Ersatzteil-Information Sparepart-Information	Ident-Nummer	48 9422	Seite Page	1/1
	Ident-Number	48 9435

Indicaciones de conexión con motor Sicasymp para mandos G y H

Esquema de conexión

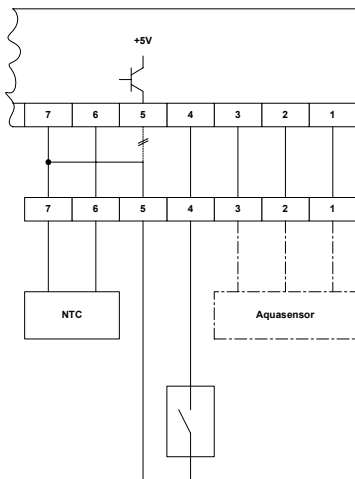
Para aparatos hasta KI37, al cambiar el módulo, se debe modificar la conexión. Cortar el cable número 5 que llega a la electrónica y con ayuda del conector de desplazamiento de aislante, empalmar el cable 5 y el 7, como se indica en el esquema de conexión. Si no se hace esto, no funcionará el indicador de falta de sal.

Mando G, con display de 7 segmentos

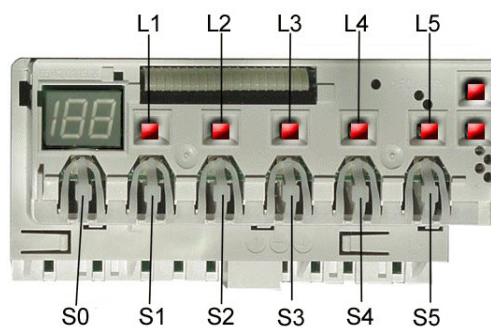
Tras el montaje del módulo, para aparatos hasta KI 37, se le debe indicar que va en un aparato con motor Sicasymp, como se indica a continuación.

Mantener pulsadas **S4** + **S5** y conectar el lavavajillas del interruptor principal **HS**

Indicación 1 = con Sicasymp

Indicación 0 = sin Sicasymp

Para cambiar la selección pulsar S4

Los cambios se guardan al apagar el aparato
